Information urgente de sécurité

Artéfact de stimulation du système de surveillance des nerfs NIM Vital™

Disponibilité d'une mise à jour corrective du logiciel

Référence Medtronic FA1482

Artéfact de stimulation

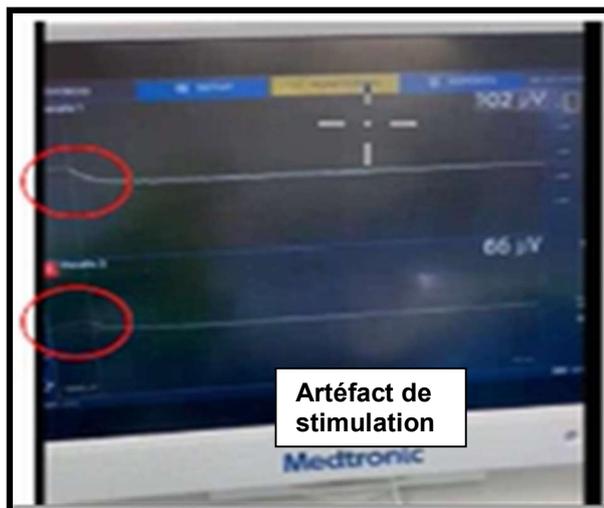
- L'artéfact de stimulation à l'écran, lorsqu'il s'affiche sur l'écran de surveillance, est vu comme un événement (au-delà ou en-deçà d'un certain seuil) qui commence aussitôt après le stimulus à la gauche de l'écran, puis continue pendant un certain temps dans la zone de détection du tracé de l'EMG. Le niveau de l'artéfact est directement proportionnel au stimulus administré et ne peut pas être l'EMG car les signaux nerveux ont besoin de temps pour se propager.

- Identifier les produits concernés dans votre inventaire. **Le retour du produit n'est pas requis pour ce problème, puisque Medtronic a déployé la version 1.7.5 du logiciel du système de surveillance des nerfs NIM Vital™ (déjà disponible) afin de le régler.**
